国家级猪种质资源与模型保存与繁育基地（猪种质资源与模型保存与繁育基地）项目工程变更说明

2026. 1

调整说明

调整后墙身节点图

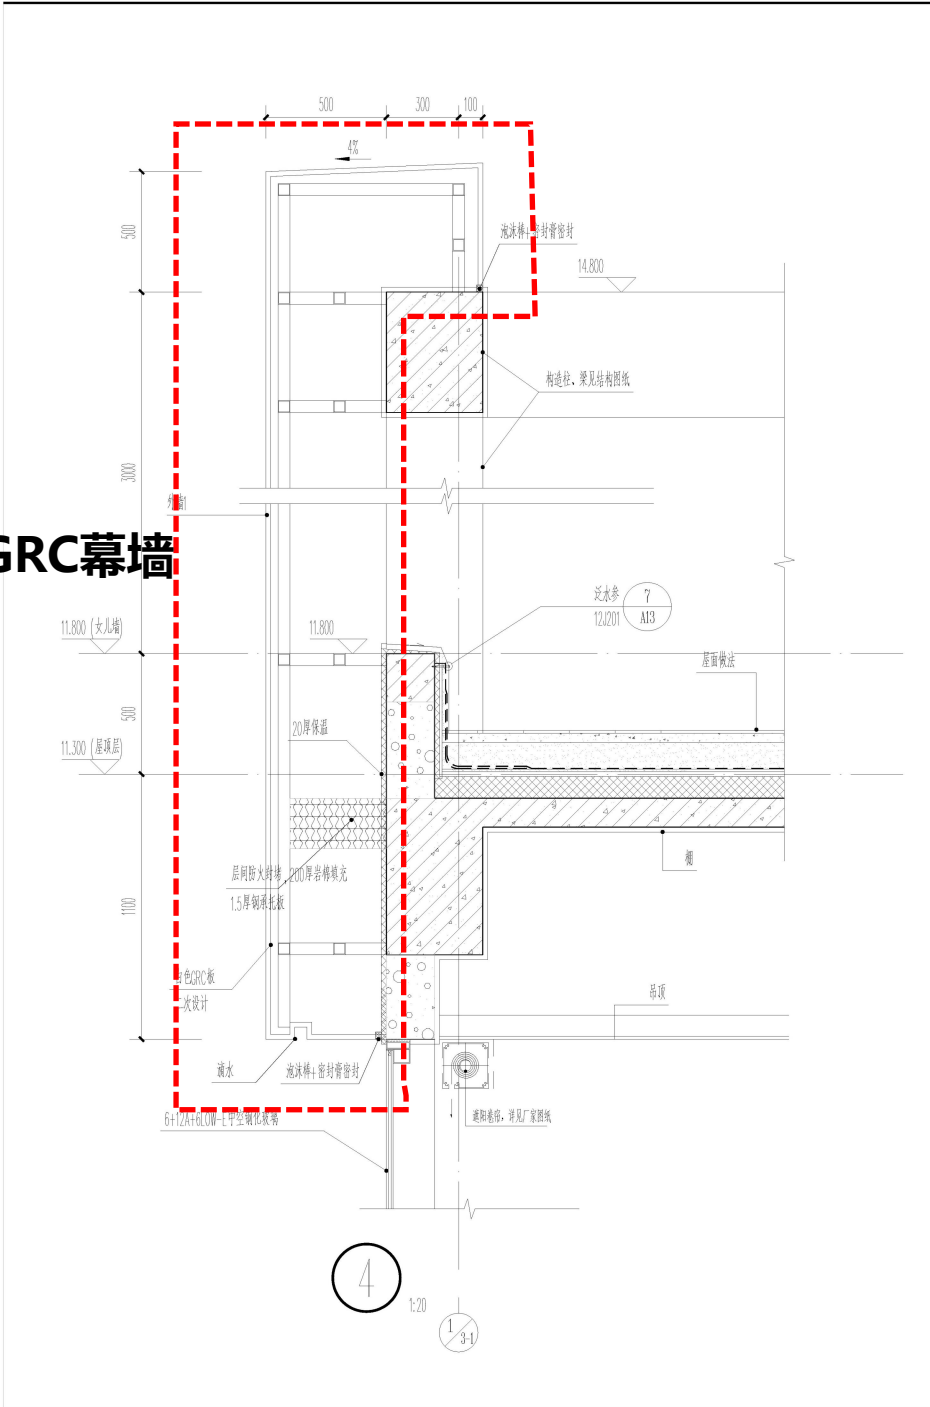
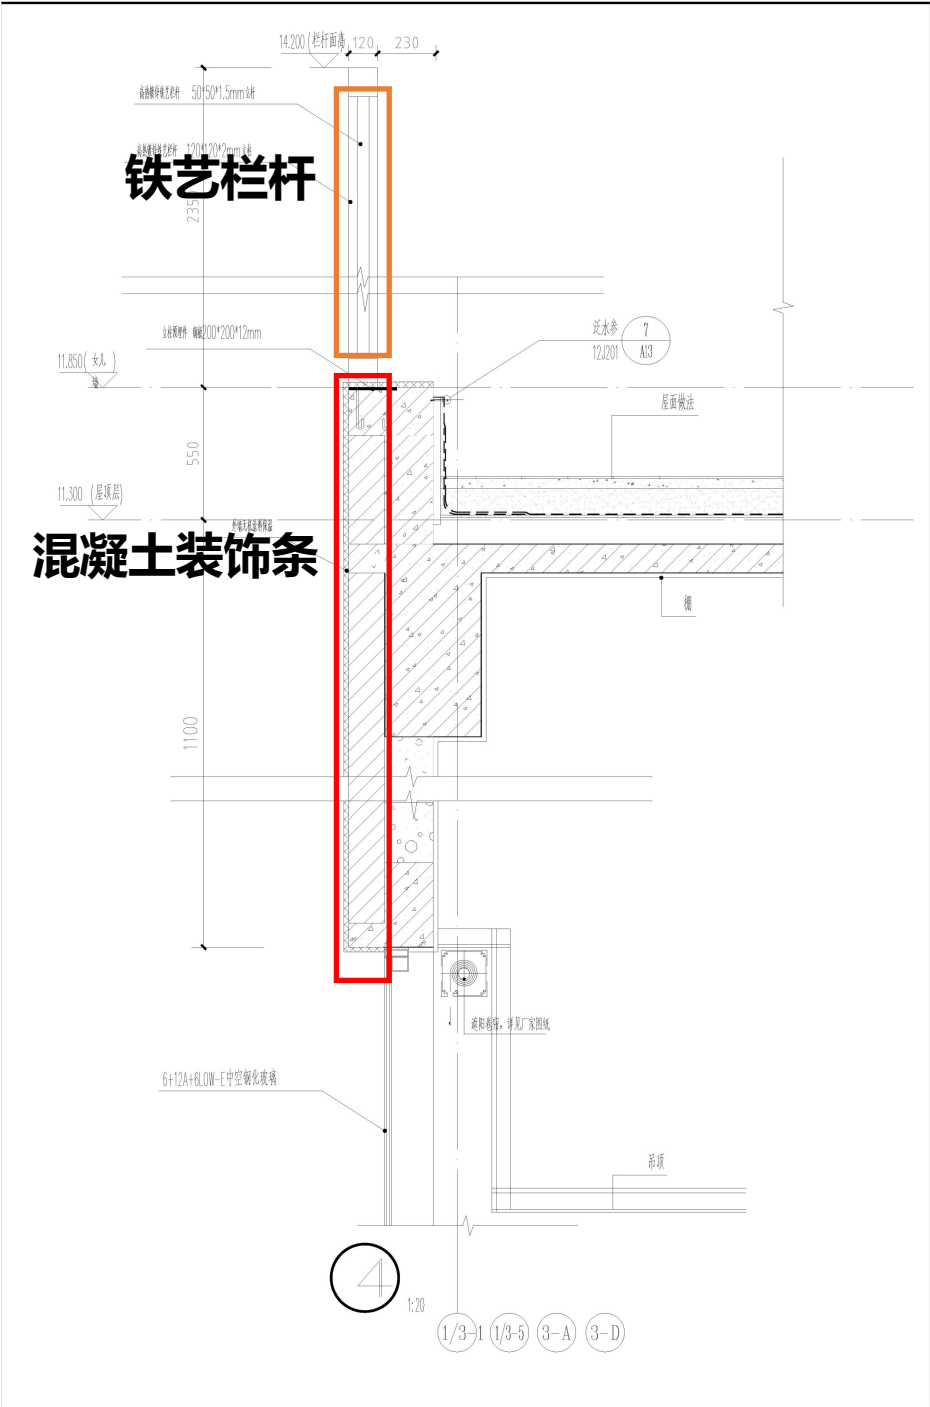
取消GRC幕墙

铁艺栏杆

混凝土装饰条

取消屋面花架调整为铁艺栏杆；取消GRC幕墙，外立面饰面调整为真石漆饰面；
层间增加15厘米宽混凝土装饰条。

调整后综合楼一层平面图

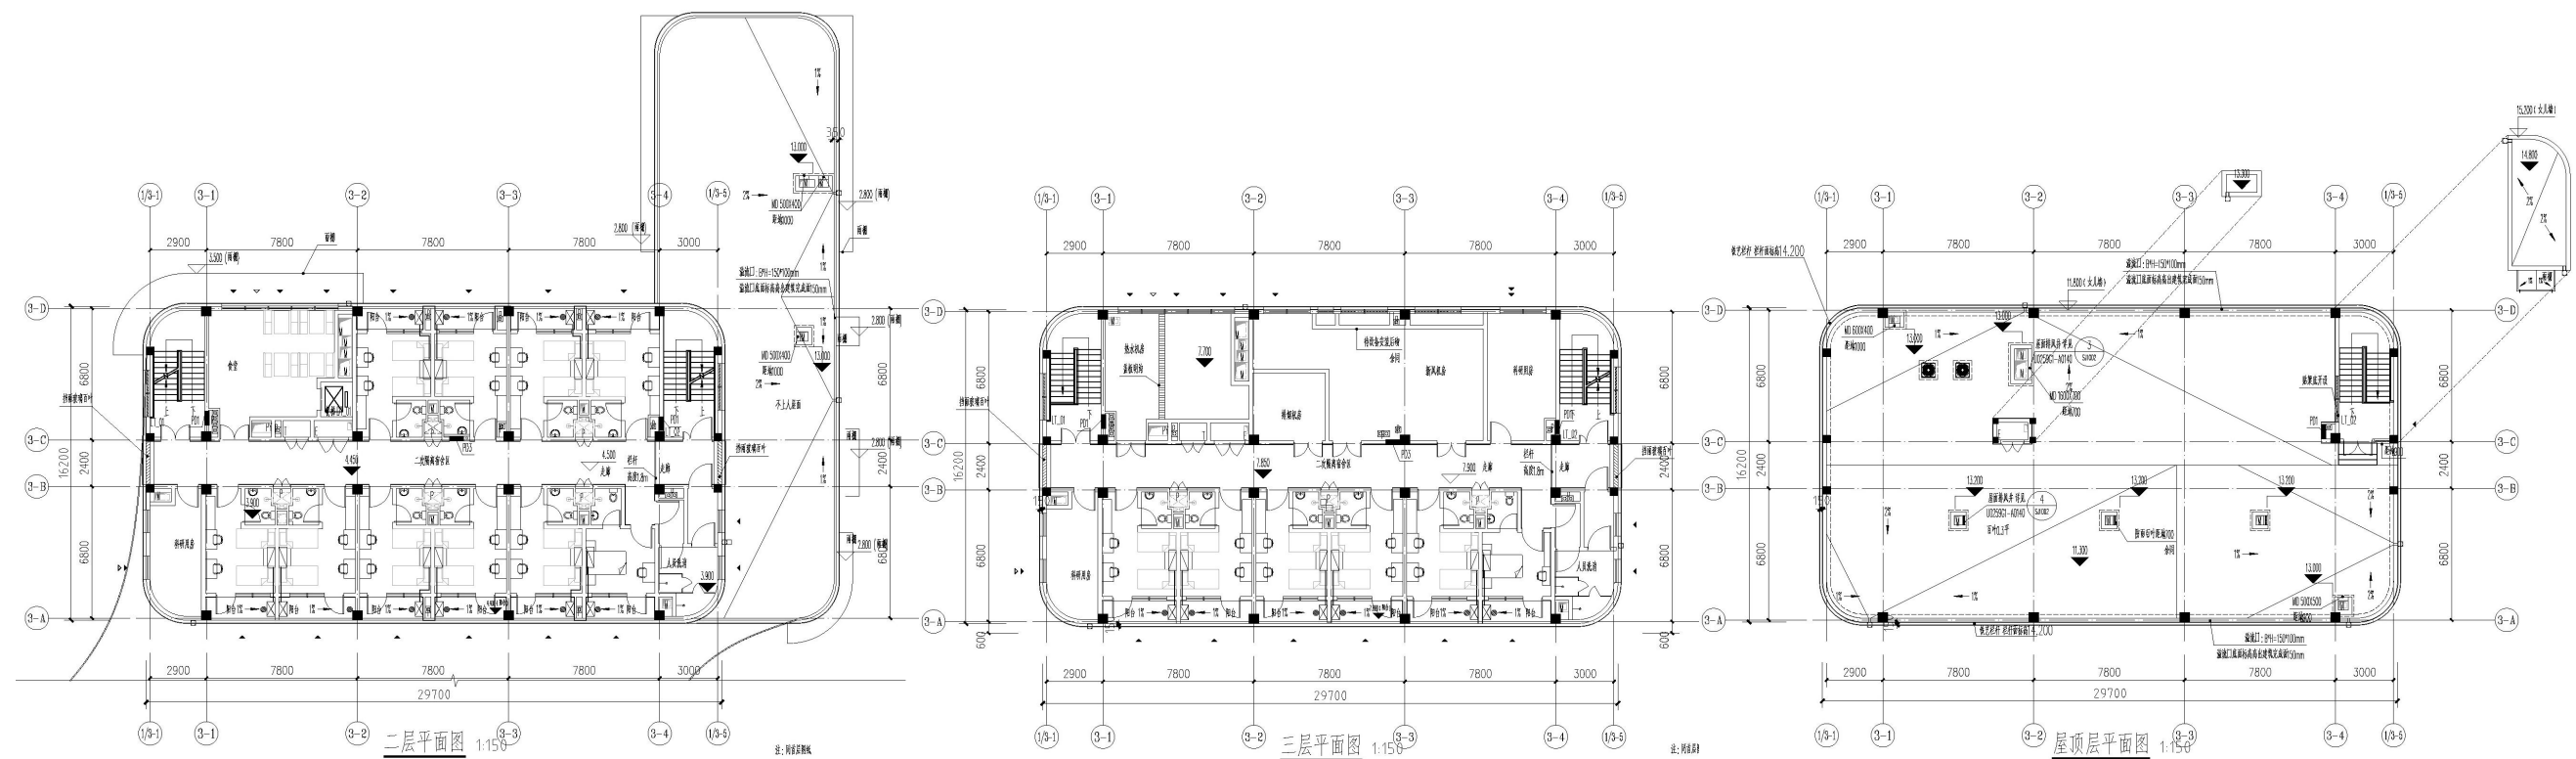
调整前二层面积为458.78m²
调整后二层面积为469.62m²
二层面积增加10.84m²

调整前二层面积为466.21m²
调整后二层面积为477.95m²
二层面积增加11.74m²

调整前屋顶层面积为29.25m²
调整后屋顶层面积为26m²
屋顶层面积减少3.25m²

- ① 取消屋面花架调整为铁艺栏杆
- ② 取消GRC幕墙，外立面饰面调整为真石漆饰面；层间增加15厘米宽混凝土装饰条。
